Název veřejné zakázky: **Počítačový tomograf včetně příslušenství pro RDG oddělení Krajské zdravotní, a.s. – Nemocnice Chomutov, o.z. II**
Druh zadávacího řízení: Otevření řízení
Druh veřejné zakázky: Veřejná zakázka na dodávky
Režim veřejné zakázky: Nadlimitní
Zadavatel: **Krajská zdravotní, a.s.**
se sídlem Ústí nad Labem, Sociální péče 3316/12A, PSČ 401 13,
společnost zapsaná v obchodním rejstříku vedeném Krajským soudem
v Ústí nad Labem pod spisovou značkou B 1550
Evidenční číslo: **4111/2024**

Vysvětlení zadávací dokumentace č. 1

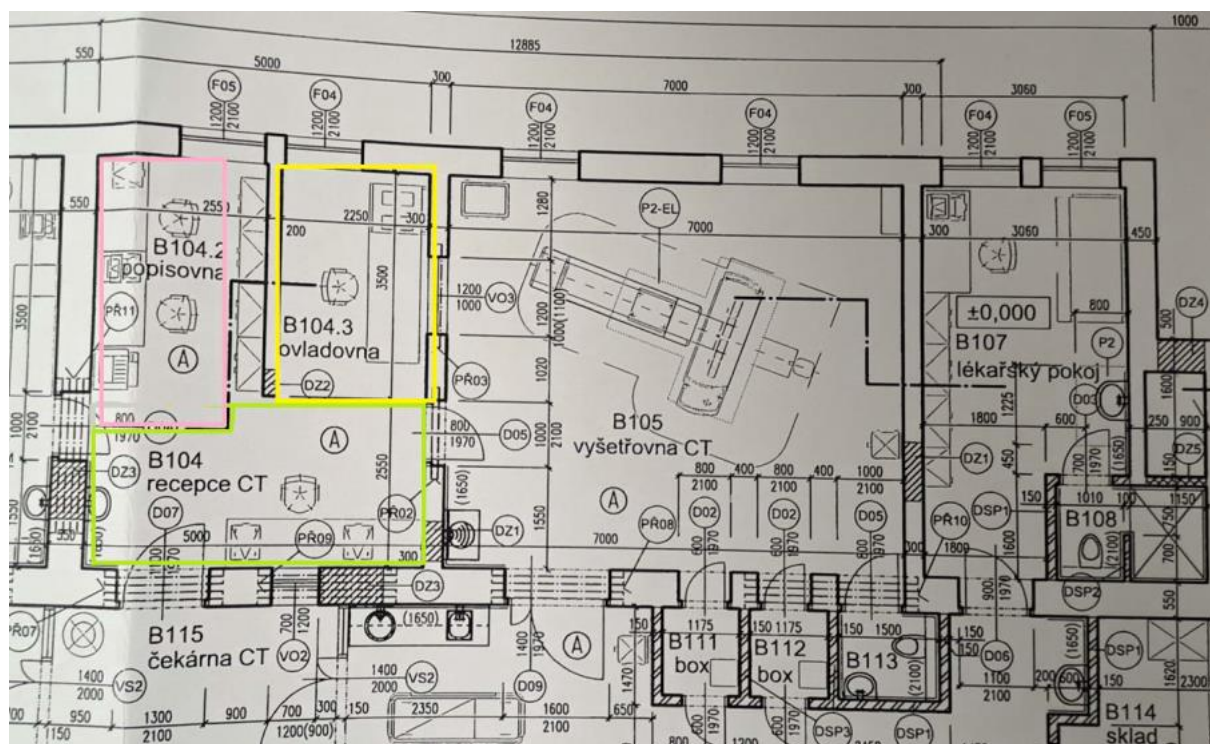
Dotaz č. 8:

Zadavatel požaduje dodávku a instalaci antistatické podlahy pro vyšetřovnu CT a ovladovnu. Z prohlídky místa plnění víme, že ovladovna, recepce a popisovna jsou spojeným prostorem. Mají uchazeči dodat antistatické lino skutečně pouze pro prostor vyšetřovny CT a ovladovny (žlutý čtverec) nebo i prostor recepce (zelený čtverec), případně popisovny (růžový čtverec)?

Odpověď č. 8:

Zadavatel upřesňuje položku č. 76 technické specifikace takto: „Dodání nové antistatické podlahové krytiny do prostor č. B104 – recepcie CT, č. B104.2 - popisovna, č. B104.3 - ovladovna, č. B105 – vyšetřovna CT - včetně pokládky, přípravných a dokončovacích prací“.
